### Aanpassing bij montage in modelserie vanaf 1994 tot 2006

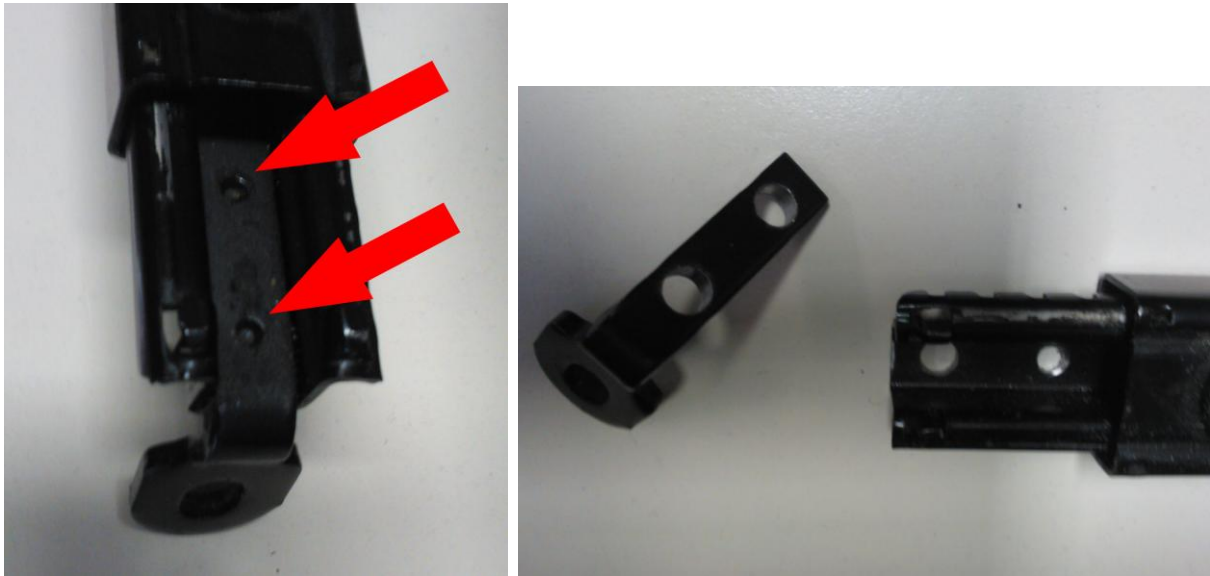
Bij dit type dienen de bevestigingspunten van het schuifrailsysteem aan de voorzijde te worden aangepast. U hoeft enkel de twee laspunten (rode pijlen) op te boren totdat het hoekijzer loslaat.

Het oude bevestigingspunt aan de voorzijde van de console vervalt. Het draaiplateau is te bevestigen middels twee boutgaten boven op de stalen console. Bij sommige modellen voor 2001 zijn er aan de bovenzijde in de console nog geen boutgaten, deze dienen dan nog geboord te worden (blauwe pijl).
